(2)①②改善箇所説明図
(走行用油圧配管固定部)

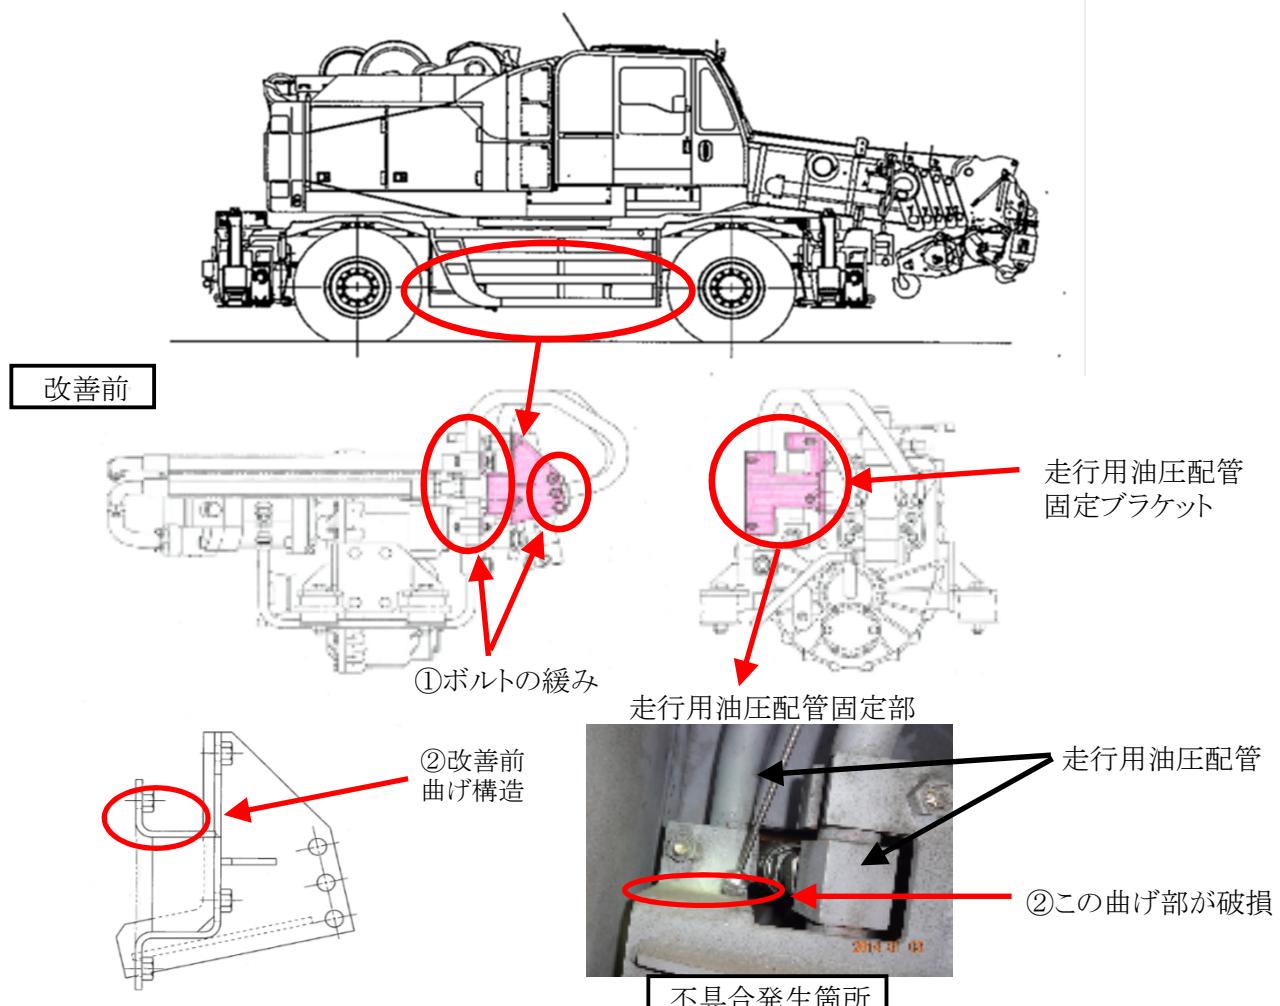
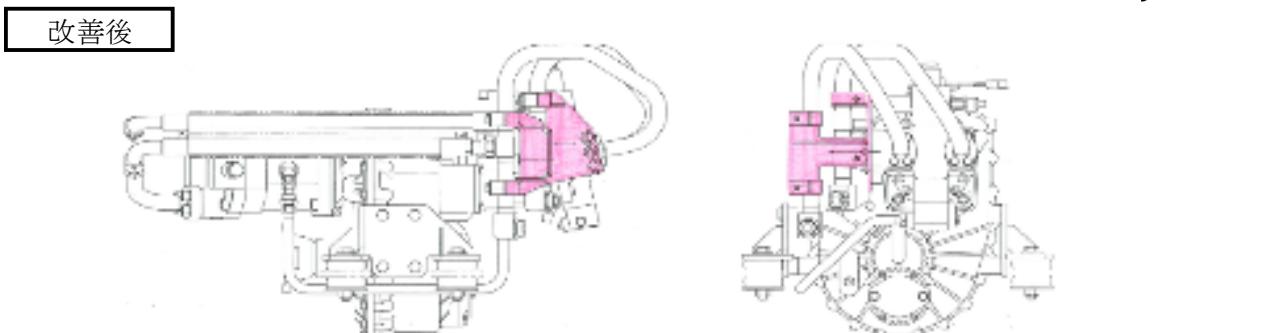
動力伝達装置の走行用油圧配管の固定ブラケットにおいて、
 ①ブラケットを固定する取付ボルトの締め付け力が不足しているものがる。そのため、
 そのままの状態で使用を続けると、走行時の振動等により、取付ボルトが緩むことで
 走行用油圧配管が損傷して作動油が漏れるおそれがある。
 ②曲げ加工が不適切なものがある。そのため、走行時の振動等により、曲げ加工部に
 亀裂が入り、そのまま使用を続けるとブラケットが折損、走行用油圧配管が損傷して
 作動油が漏れるおそれがある。

- ①全車両、ブラケットの取付ボルトを点検し、
正規トルクで締め付けられていない場合
は正規トルクで締め付ける。
- ②全車両、ブラケットを対策品に交換する。

識別: ブラケットに白ペイントを行う。
